令和5年11月8日

合同会社 G-Bio 石巻須江

## G-Bio 石巻須江発電事業環境影響評価書の再手続きの適用除外について

【別紙 1】：変更前の走行ルートと変更後の走行ルートの比較図

【変更後】  
【ケース5】

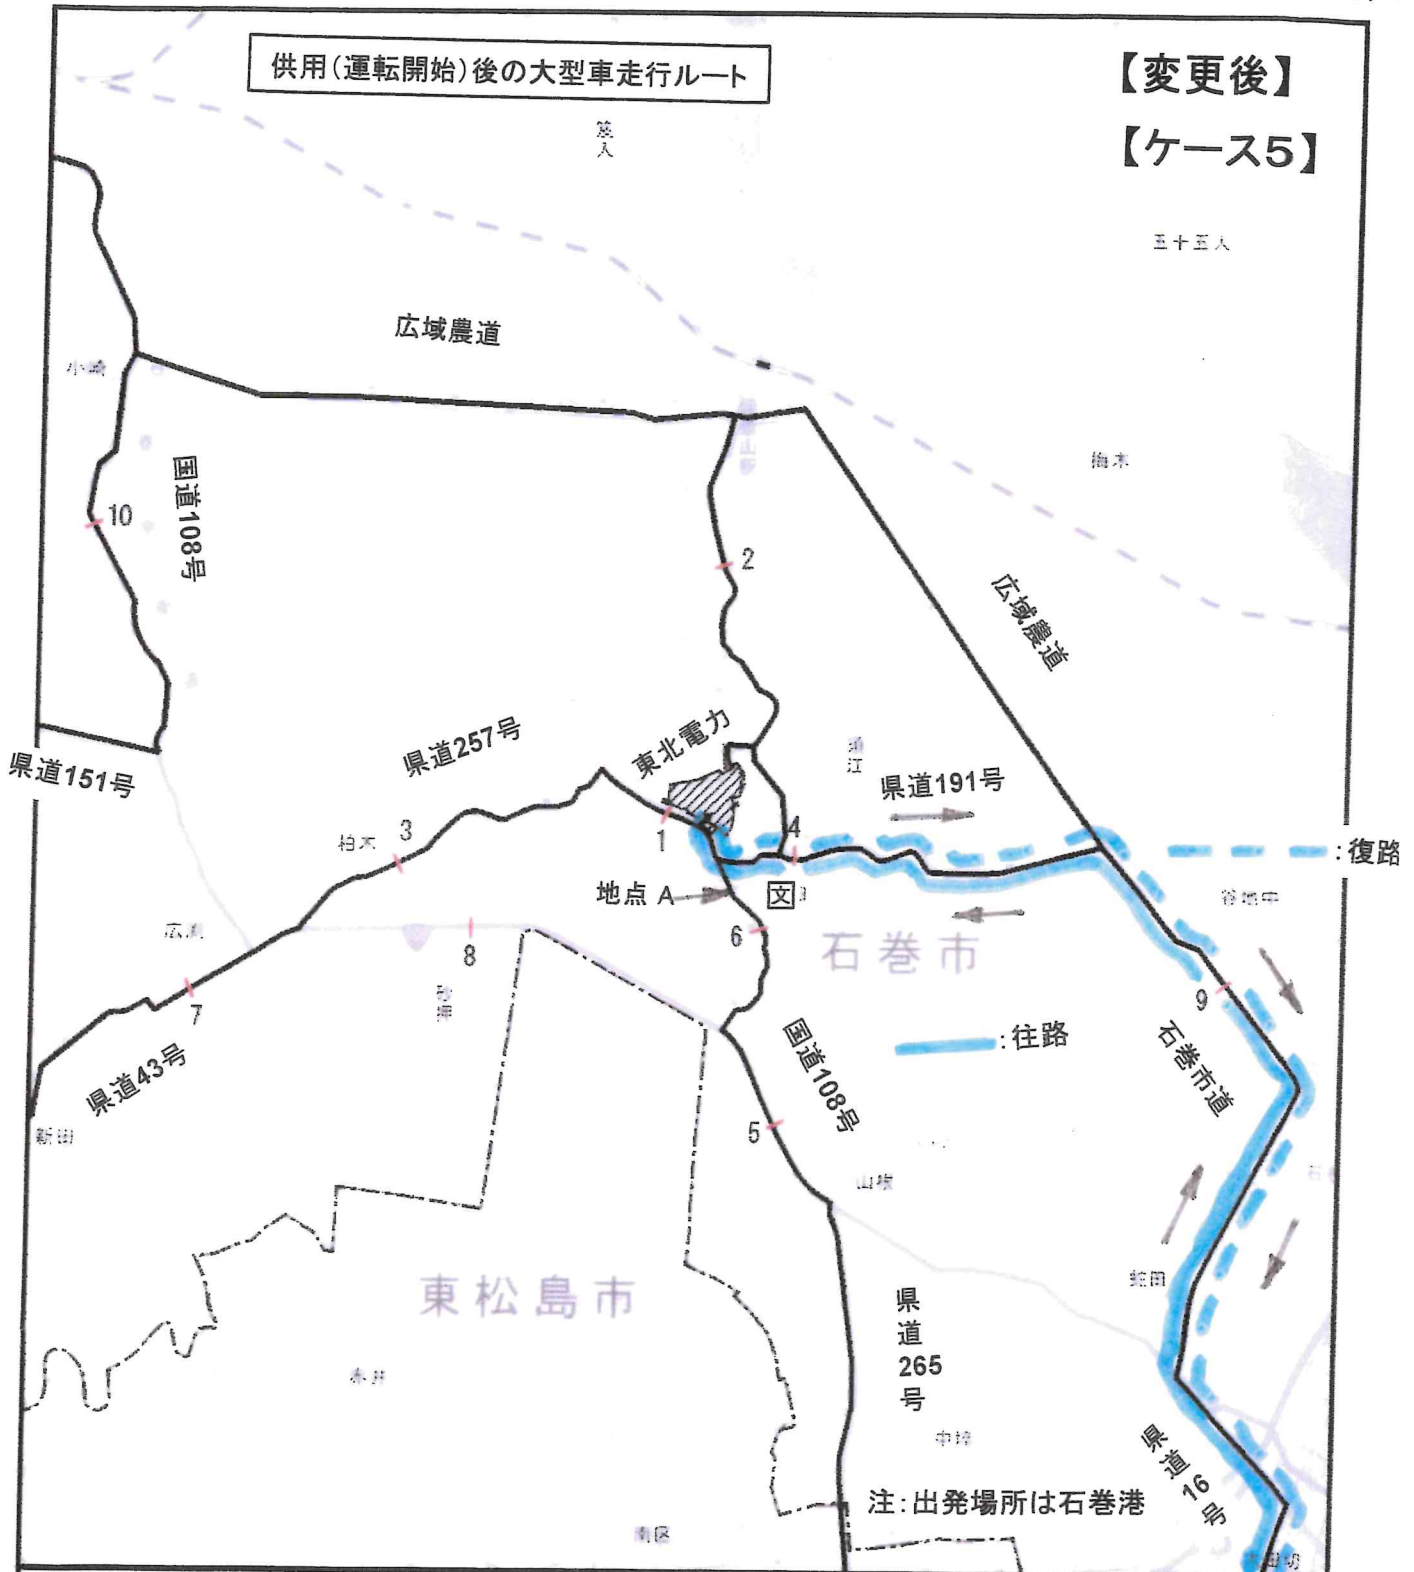
- ①交通安全上の対策を図る為に地点6を通過せず、往路は、復路と同じルートとする。
- ②燃料輸送車の誘導車両（小型車）についても、安全管理上、評価書作成時の想定より1回あたりの走行台数を1台ずつ追加する必要が生じた為、予測条件に加える。

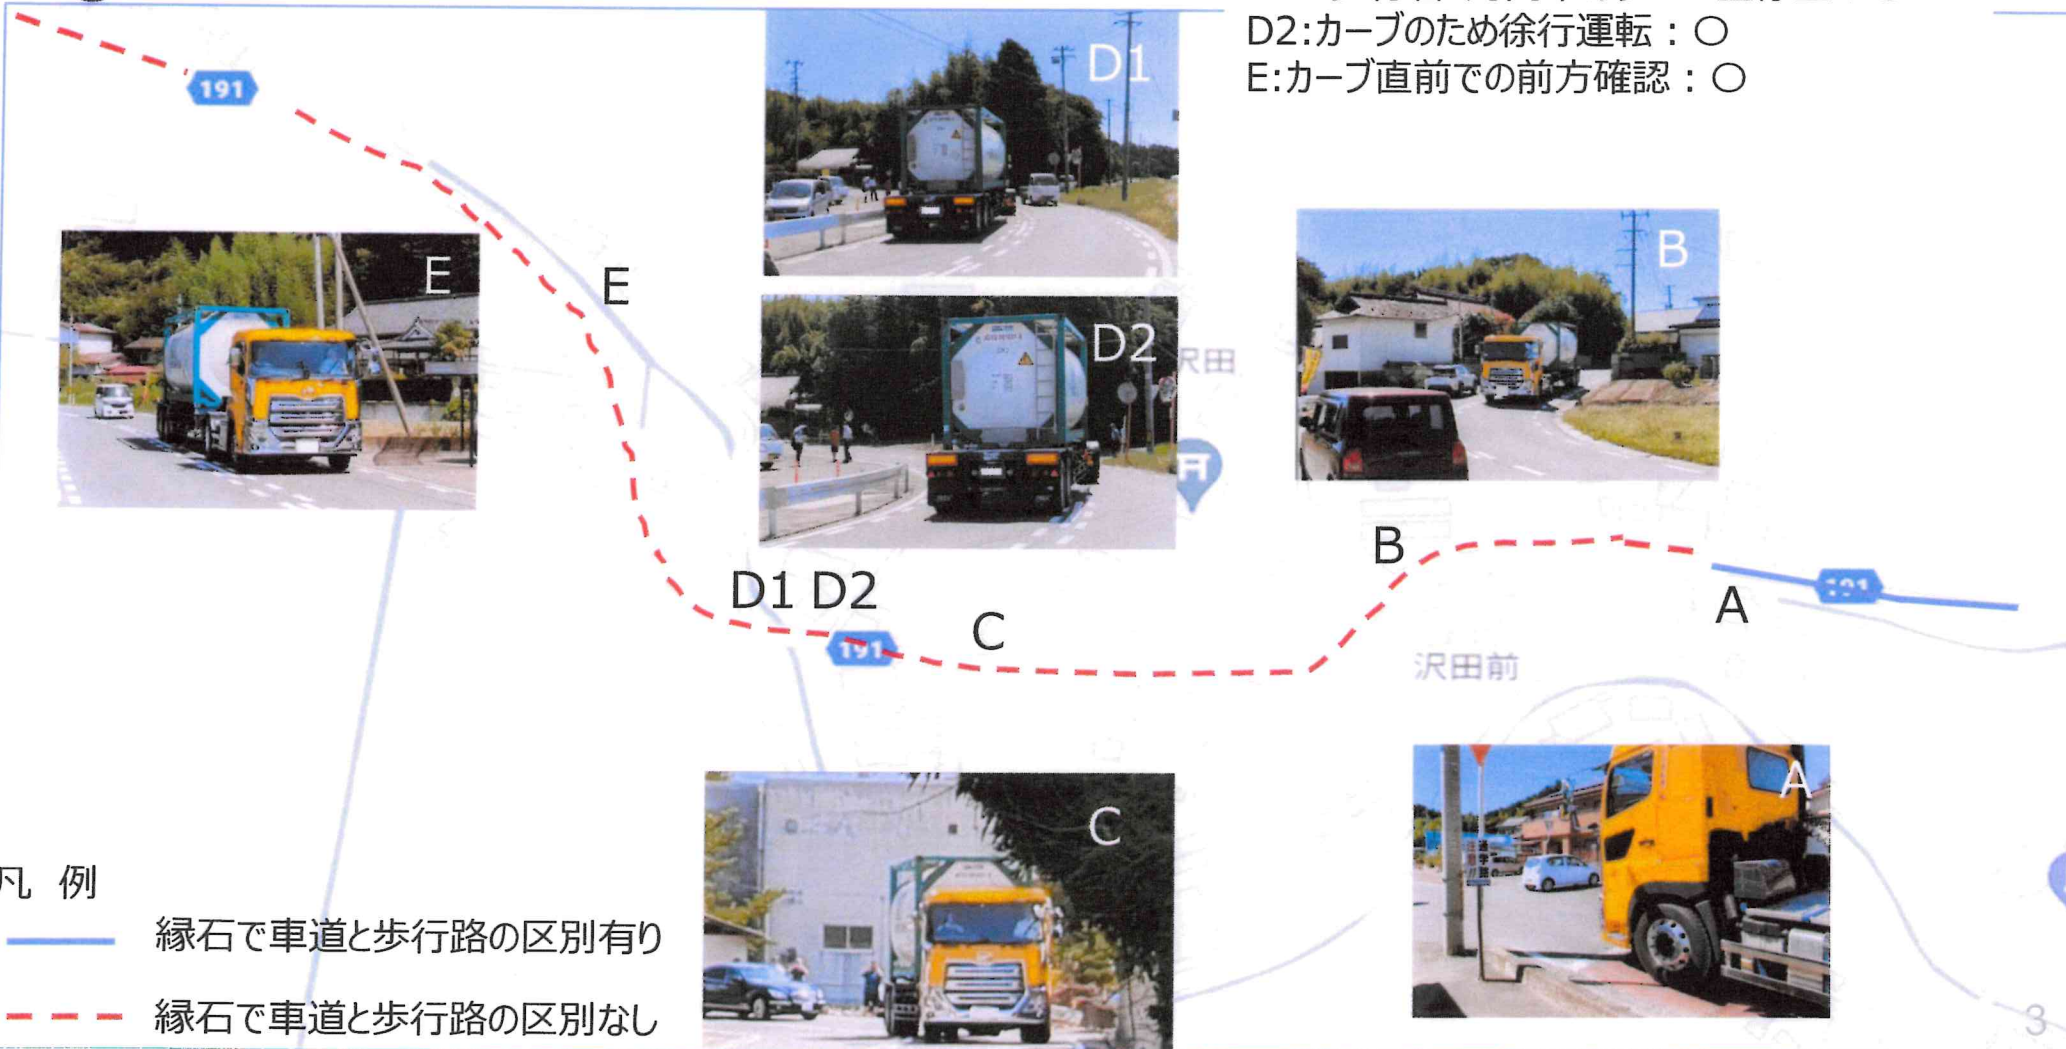
**\* 住民の方からもご指摘があった須江小学校の前を通る石巻市道は 使用しないこととし、実際の燃料輸送ルートからも外した。**
